MPL/PF/FZ/241/3/03/25

Dotyczy: postępowania prowadzonego w trybie przetargu nieograniczonego na podstawie ustawy z dnia 11.09.2019 r. Prawo zamówień publicznych (Dz. U. z 2024 r., poz. 1320, t.j. z dnia 30.08.2024 r. z późn. zm.) zwanej dalej "ustawą PZP" lub „PZP” pn. **„Rozbudowa terminalu pasażerskiego Kraków Airport etap I – część T6”**.

Na podstawie art. 135 ust. 2 ustawy PZP w związku z wpłynięciem pytań do SWZ Zamawiający udziela następujących wyjaśnień:

Pytanie nr 106

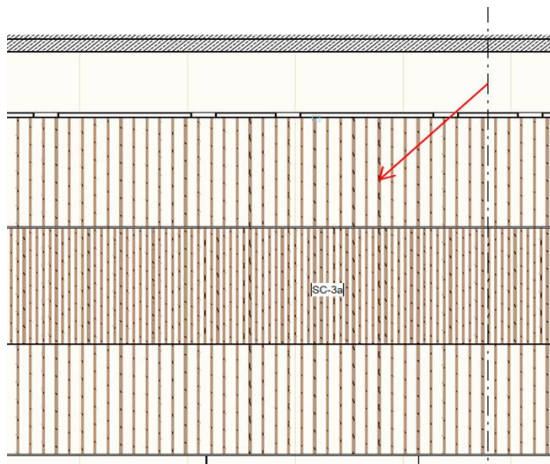
Proszę o informację, czy w zakresie prac jest wykonanie portali wejściowych do lokali komercyjnych (okładzina SC-3d).

Wykonanie portali wejściowych do lokali komercyjnych (okładzina SC-3d) jest w zakresie prac wykonawcy.
